# NOTAT – NATURMILJØ

## Revisjon av konsekvensutredning som følge av endring av detaljregulering for E105 parsell 1B

Trond Aalstad, SVV – Region nord, ressursavdelinga

Ny løsning på Elveneset. Rød linje er lavvann, grønn middelvannstand, blå maks flo og svart linje over kote +2,5 meter. Grå farge indikerer uendrete forhold. Stiplet linje angir førtilstand.

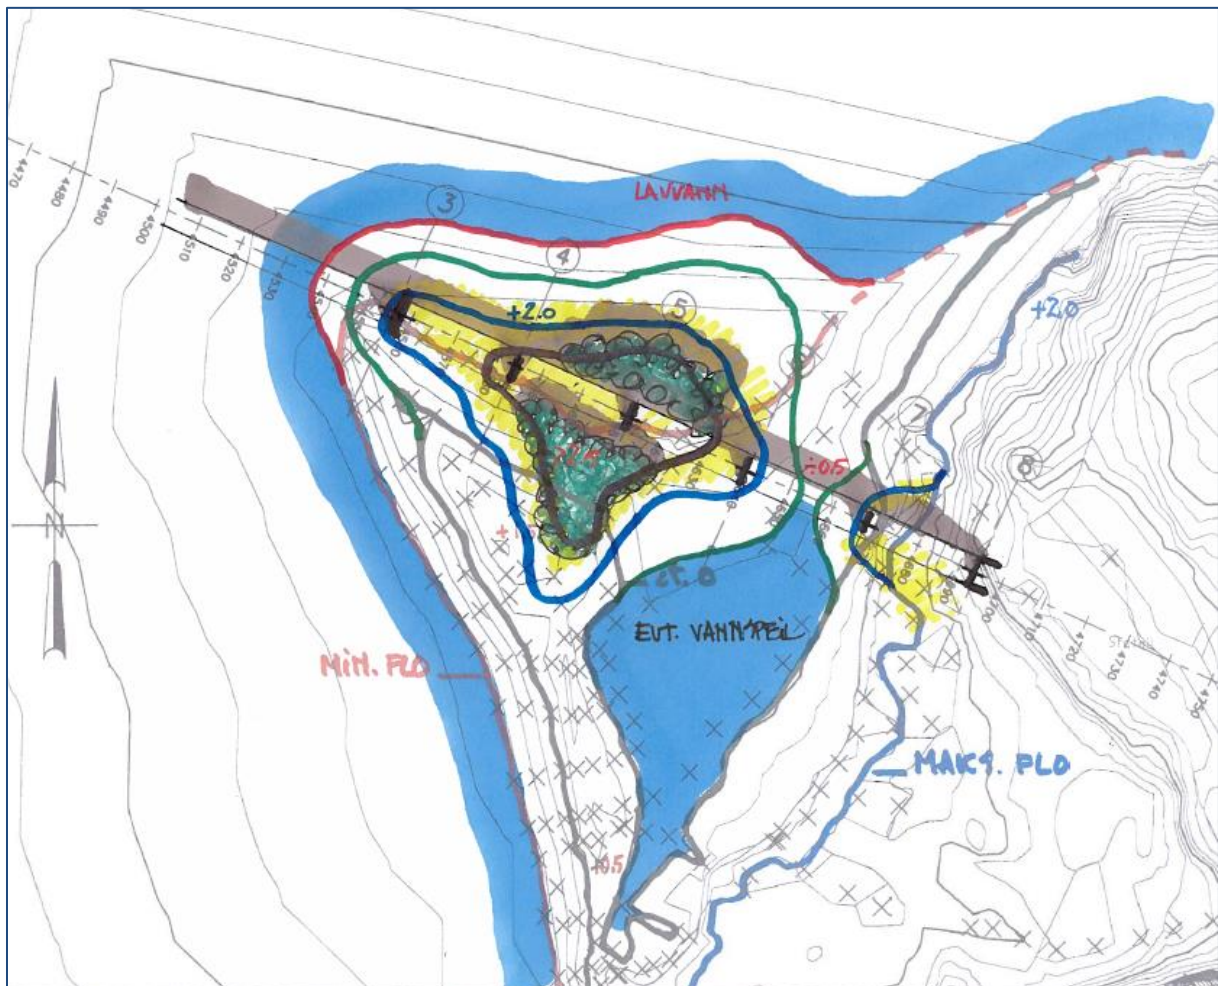
Opprinnelig var tenkt peling fra landsiden (øst) og til om lag forlengelsen av neset/holmen og ingen forsterking eller fylling mellom pelene. På grunn av islast på pelene ønsker vi å trygge konstruksjonen ved å fyller masser rundt/mellom pelene (fylling) 3 – 7 på skissa nedenfor. Det blir laget åpning mellom pilarene 6 og 7 mot landsiden i øst slik at eksisterende forhold med utskifting av vann i den lille bukta/avsnørningen blir opprettholdt tilnærmet likt som før, se skisse.

Endring av løsning gir noe større areal med reguleringsformål annet vegareal (fylling). Avbøtende tiltak slik de er skissert i gjeldende plan blir uendret, men med noen tillegg for best mulig ivaretagelse av vasskrans i området, se avbøtende tiltak.

Utskifting av vann i «bukta» skjer i dag ved at tidevann presser det nedflytende ellevannet over grusryggen i vest og inn i bukta fra nord. Det er littoralsonebasseng med mudderbunn i bukta. Vannet dreneres ut mot nord ved fjære sjø.

Koter for ny situasjon lavvann, middelvann og maks flo og inntegnet område for utløp og areal som skal ryddes for plank.

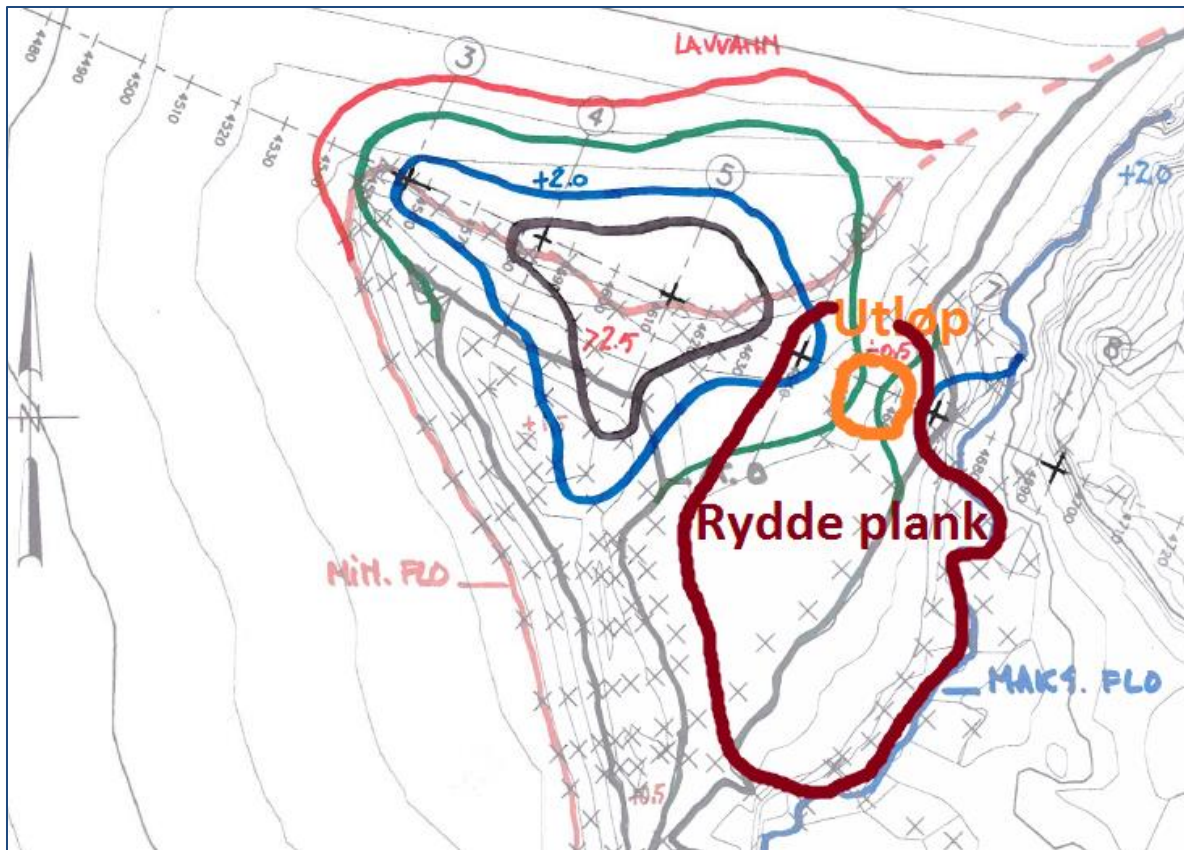
1. Veganlegget med tilhørende fyllinger utformes slik at det i minst mulig grad påvirker strømningsforholdene for midtre lokalitet. Både bassenget innenfor fylling ved Elvenes og bunnen i «utløpet» skal ha samme nivå (kote) som ved dagens situasjon.
2. Avfall fra sagbruket (planker) fjernes innenfor fylling (bassenget).
3. Mudder/slam som fjernes fra fyllingsareal skal legges til bassenget innenfor fylling når plankene der er fjernet. Nivå/kote i bassenget etter tilbakefylling skal være som i dag.
4. Den viktige lokaliteten nedstrøms skal sikres mot nedslamming med slitgardin i anleggsperioden.
5. Gjennomstrømning i den tiden fyllingen etableres skal sikres med rør. Disse fjernes og erstattes med åpen løsning (kanal) når peler og øvrig fylling er ferdig.
6. Bestand av vasskrans oppformeres ex situ og gjeninnføres på arealene innenfor fylling (bassenget).
